平成 30 年 6 月

大陽日酸株式会社
メディカル事業本部
バイオ・メディカル事業部

液体窒素凍結保存容器CryoSystem シリーズ ラック仕様変更内容のご案内

参考

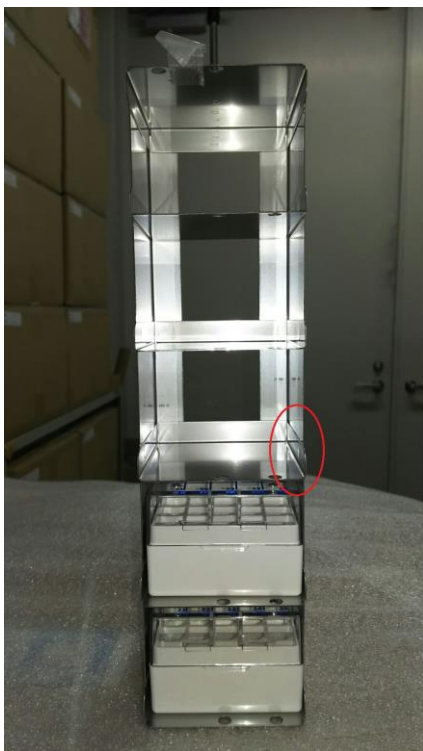
ラック各段固定方法の変更 (以前：溶接 現在：スナップフィット)

以前のモデル(溶接)

現在のモデル(スナップフィット)

CryoSystem750 におきましては、弊社カタログ掲載[5025-0505JP]が**収納不可**となっております。

Chart P/N[9719629]ボックスが収納可能でございますので、ご検討をお願い致します。
